**AVIS RELATIF À LA PROTECTION
CONTRE LES EVENTUELS EFFETS NOCIFS ET NUISANCES
PROVOQUÉS PAR LES RAYONNEMENTS NON IONISANTS
GÉNÉRÉS PAR DES ANTENNES ÉMETTRICES STATIONNAIRES
Commune : MEIX-DEVANT-VIRTON - Exploitant : TELENET GROUP
Référence exploitant : LX6379A**

Rapport n° 254 / 2025

Adresse	Rue Grand Champ 6769 MEIX-DEVANT-VIRTON (Villers-la-Loue)
Coordonnées Lambert belge 72	231070E 30120N
Type d'implantation	Pylône
Exploitant	TELENET GROUP
Réf. du site de l'exploitant	LX6379A

Figure 1 : Vue en plan des lieux de séjour et des points de contrôle

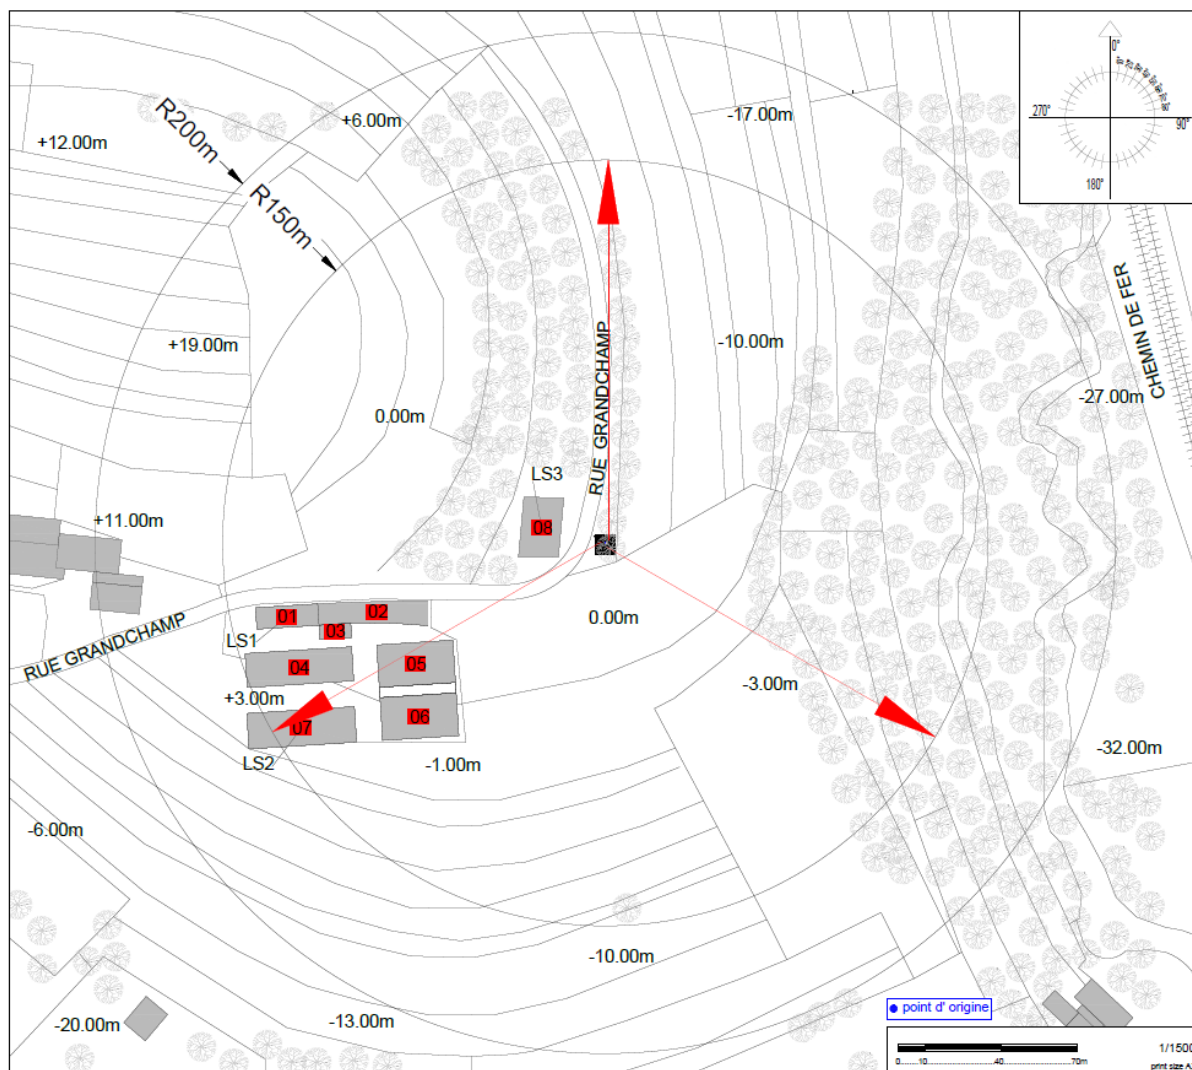
Les fréquences d'émission, la puissance rayonnée par chacune des antennes et leur gain permettent de déterminer le rayon de la zone à analyser. Tout dépassement de la limite par installation est exclu en dehors de cette zone. Le tableau 2 reprend les 35 LS² pour lesquels l'indice d'exposition est le plus élevé. Les différentes colonnes indiquent :

- le numéro du point de contrôle repris sur un des plans de la figure 1;
- le numéro du LS dans lequel se trouve le point de contrôle de la 1^{ère} colonne ;
- l'atténuation d'obstacle prise en compte pour le calcul de l'indice d'exposition dans le LS ;
- le résultat du calcul de l'indice d'exposition.

N° point de contrôle	LS	Atténuation (dB)	Indice d'exposition relatif à la limite par installation IE_i
7	LS2	3,0	0,301
4	LS1	3,0	0,261
1	LS1	3,0	0,226
3	LS1	3,0	0,119
6	LS1	3,0	0,046
2	LS1	3,0	0,032
5	LS1	3,0	0,031
8	LS3	3,0	0,020

En ce qui concerne les antennes de l'installation mentionnées dans le tableau 1, la distance maximale à laquelle la limite pourrait être atteinte, à l'extérieur, est égale à 124,9 m. S'il n'y a pas de LS à une distance inférieure, les antennes respectent forcément la limite d'immission.

Dans le cas des LS situés à l'intérieur des bâtiments, une atténuation d'obstacle est prise en compte et il en résulte que la distance maximale à laquelle la limite pourrait être atteinte se réduit à 88,4 m.

Figure 2 : Vue en plan des installations d'antennes dans un rayon de 300 mètres autour de l'installation faisant l'objet de la demande d'avis

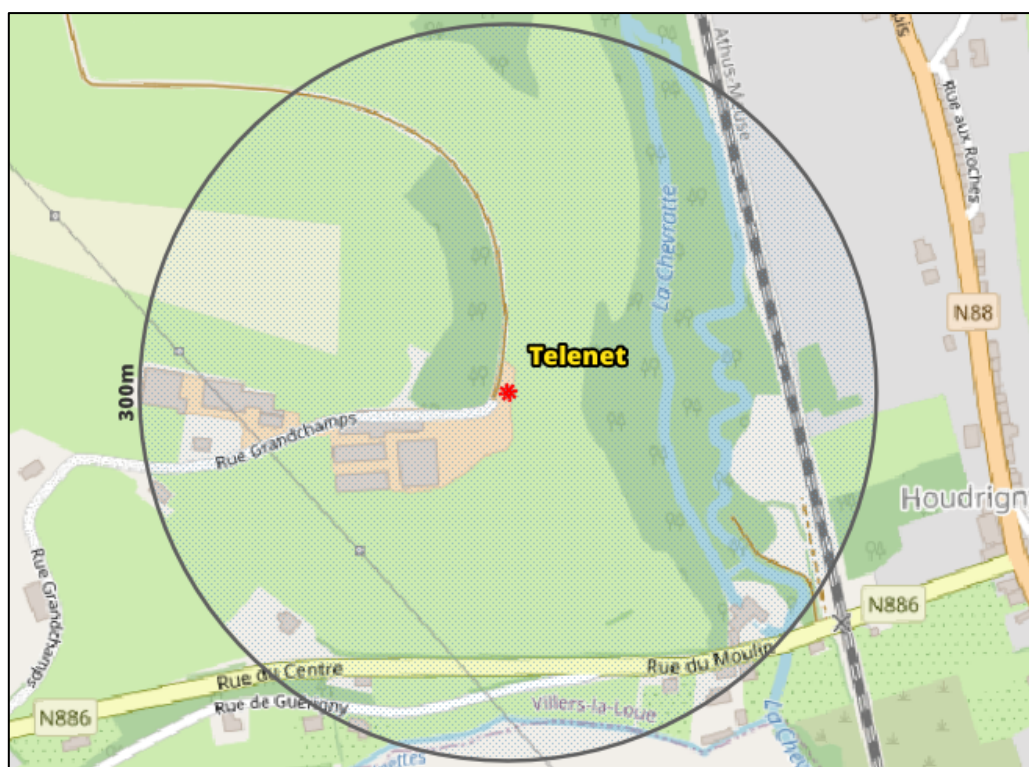
Le plan en projection verticale de la figure 2 indique la localisation des installations d'antennes émettrices stationnaires visées par le décret et situées dans un rayon de 300 mètres autour de l'installation référencée dans le paragraphe 2 et localisée au centre du cercle. Les données de localisation de ces antennes et les avis correspondant sont accessibles via le cadastre en ligne des antennes émettrices stationnaires⁸. Les installations prises en compte dans l'évaluation du respect de la limite cumulative sont les installations d'antennes émettrices déclarées en service par l'exploitant à la date du présent avis, à l'exception de l'installation référencée dans le paragraphe 2 et éventuellement d'autres installations ayant fait l'objet d'une demande d'avis à la même date et qui sont situées à l'intérieur de la zone de 300 mètres de rayon.

- a) il y a au plus 4 installations d'antennes émettrices stationnaires présentes dans la zone d'évaluation de 300 mètres de rayon représentée dans la figure 2, y inclus l'installation référencée dans le paragraphe 2 : la limite cumulative définie à l'article 4, §2 du décret est nécessairement respectée dans les lieux de séjour à l'intérieur de la zone d'évaluation de 300 mètres de rayon ;

- b) il y a exactement 5 installations d'antennes émettrices stationnaires présentes dans la zone d'évaluation de 300 mètres de rayon représentée dans la figure 2, y inclus l'installation référencée dans le paragraphe 2 et il existe, pour 3 ou 4 de ces installations, un avis attestant le respect de la limite abrogée de 3 V/m : la limite cumulative définie à l'article 4, §2 du décret est nécessairement respectée dans les lieux de séjour à l'intérieur de la zone d'évaluation de 300 mètres de rayon ;

- c) dans tous les autres cas, il a été vérifié que la limite cumulative définie à l'article 4, §2 du décret n'est pas dépassée dans les lieux de séjour sur base du nombre d'installations localisées dans la zone d'évaluation de 300 mètres de rayon représentée dans la figure 2, de leur localisation ainsi que des données inscrites dans la figure 1 et au paragraphe 4 du présent avis et dans les avis attestant le respect de la limite par installation ou de la limite abrogée de 3 V/m relatifs aux autres installations reprises dans la figure 2.

Compte tenu des considérations ci-dessus, il apparaît que l'intensité du rayonnement électromagnétique généré, dans les lieux de séjour situés dans un rayon de 300 mètres autour de l'installation référencée dans le paragraphe 2, par l'ensemble des antennes émettrices stationnaires de l'ensemble des exploitants du même site d'antennes émettrices stationnaires respecte la limite fixée à l'article 4, § 2 du décret.
